RAPPORT D'ENQUÊTE ET D'AUDIENCE PUBLIQUE

**PROJET D'ASSAINISSEMENT DES EAUX DE LA RIVE-SUD DE
MONTREAL: CONSTRUCTION DE L'INTERCEPTEUR REGIONAL-TRONÇON
DE LONGUEUIL**

BUREAU D'AUDIENCES PUBLIQUES SUR L'ENVIRONNEMENT

Figure 2.2 Section type pour la pose de l'intercepteur en remblai sur la rive du fleuve (P.K. 5 + 944)
 D'après les consultants NGC Ass. Inc.
 Tiré de l'étude d'impact, volume 1.

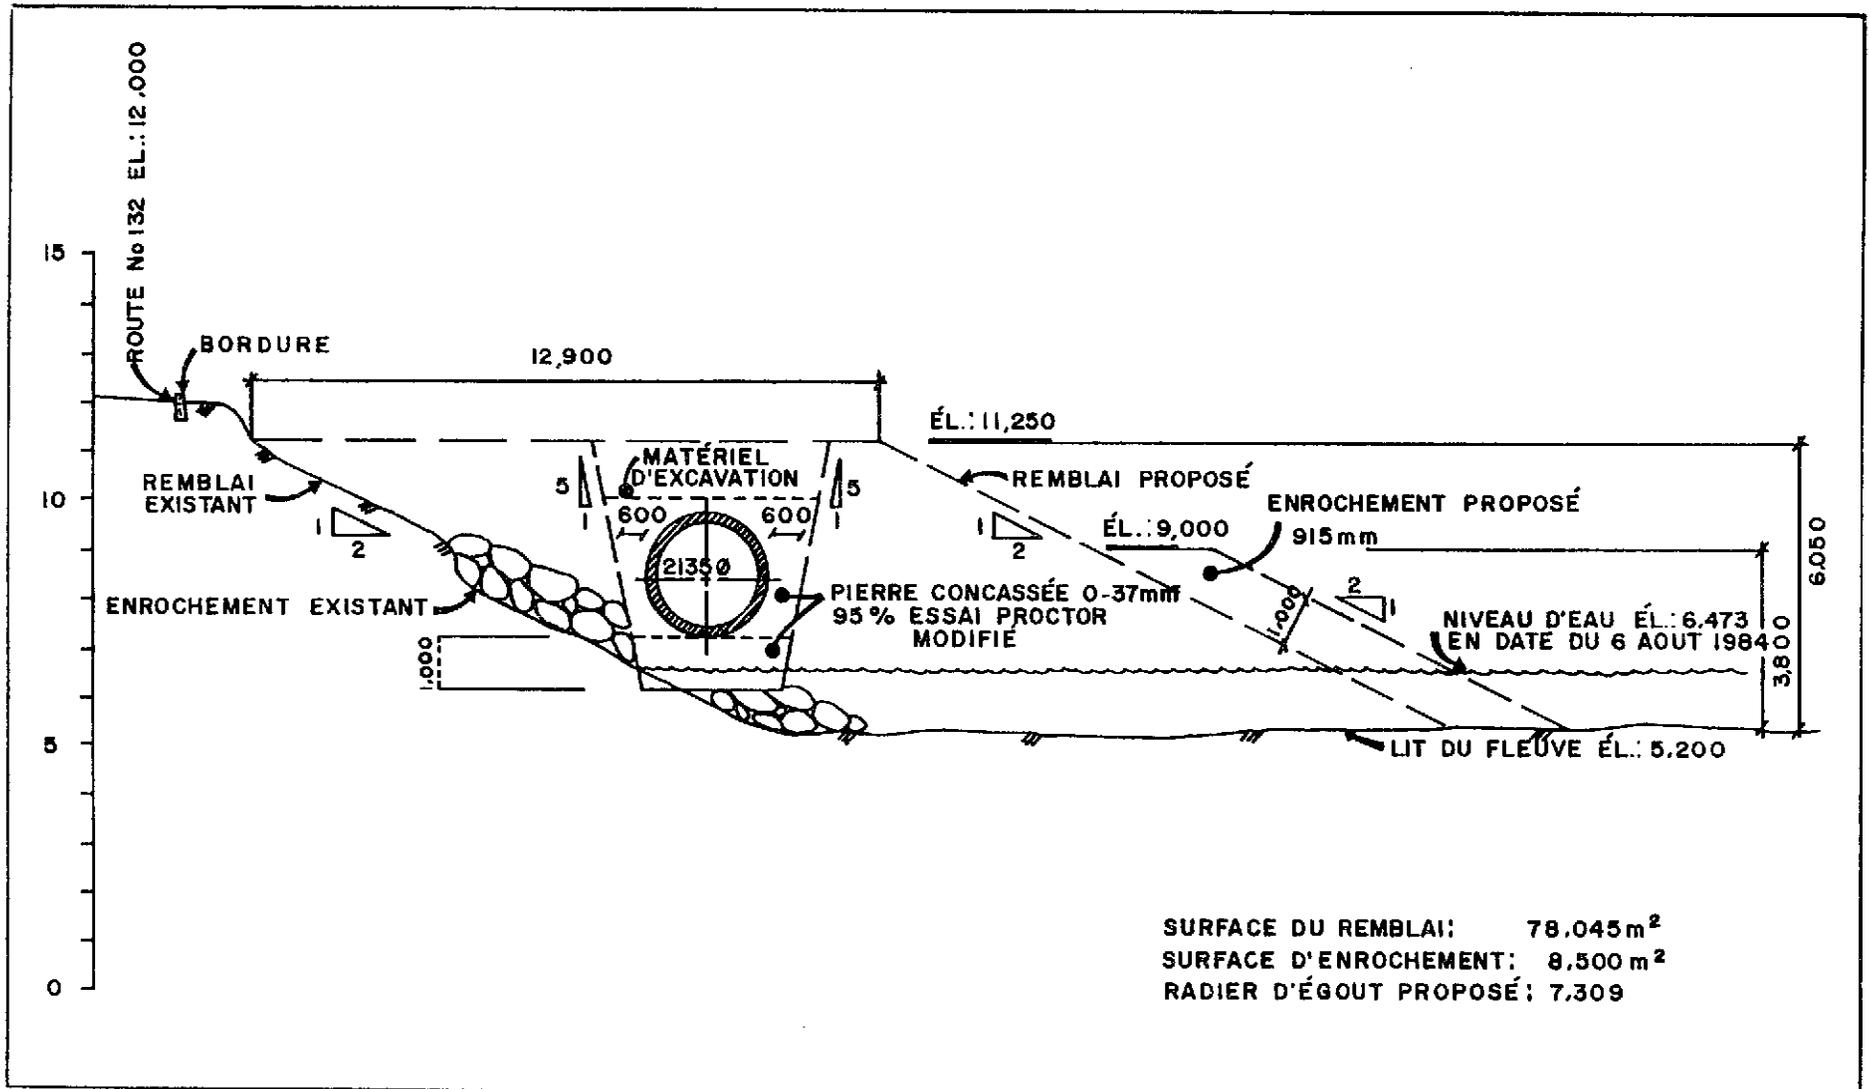
Pour ce qui est de l'installation de l'intercepteur en remblai, le lecteur pourra consulter la figure 2.2 qui montre une section-type.
